## 改善箇所説明図

### 不具合発生箇所

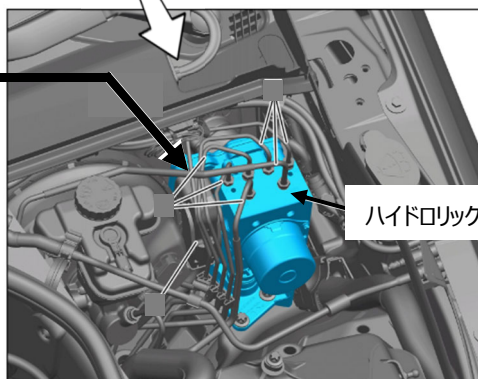
注:  は、制御プログラムを書き換える部位を示す。

横滑り防止装置(ESP) において、制御プログラムが不適切なため走行開始直後に当該装置が介入するような走行を行うと、誤って故障していると自己診断することがある。そのため、故障を知らせる警告灯が点灯して速度計が作動を停止し、当該装置が作動を停止することで、最悪の場合、制動停止距離が伸びるおそれがある。

全車両、ESP の制御プログラムを対策プログラムに書き換える。

識別 : 車台番号の付近に黄色の識別ペイントを塗布する
